## 改善箇所説明図

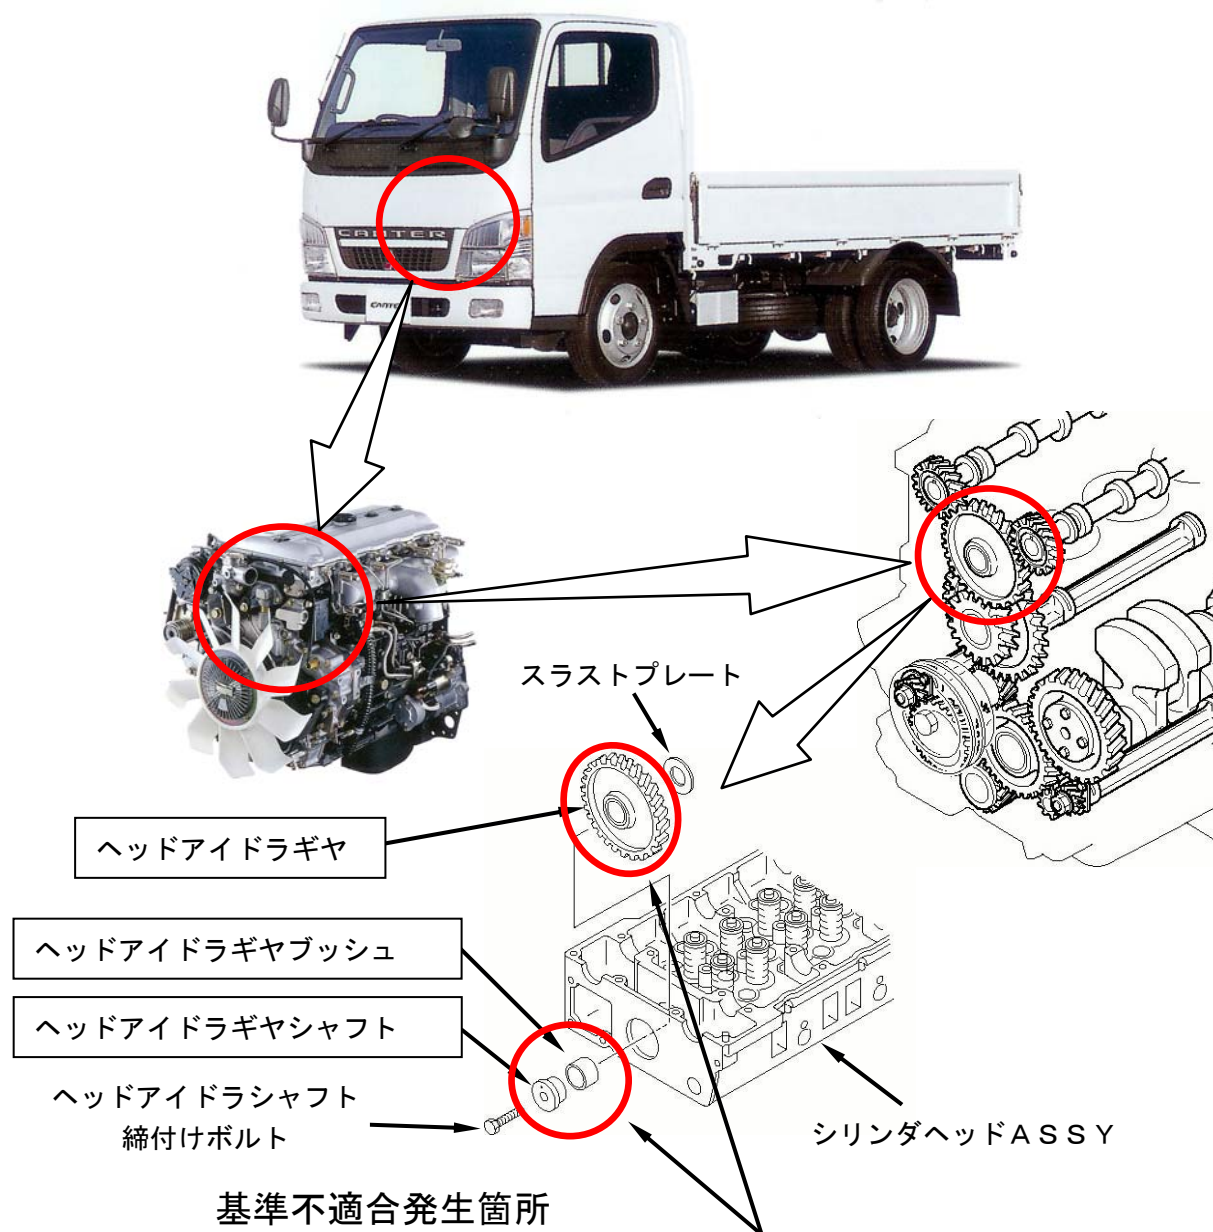
原動機のカムシャフト駆動用ヘッドアイドルギヤのブッシュの加工が不適切なため、当該ギヤの固定シャフトとブッシュの間にガタが生じ、シャフトつば部の付け根に過大な応力が発生するものがある。そのため、そのまま使用を続けると、つば部が破損してギヤが周辺部品と干渉し、異音が発生する、又はエンジンオイルが漏れ、最悪の場合、当該ギヤの噛み合いが外れて、エンジンが停止し再始動不能となるおそれがある。

全車両、アイドルギヤのブッシュを点検し、内径が規格を外れているものは当該ギヤ一式とシャフトを良品と交換する。

注：□ は、交換部品を示す。
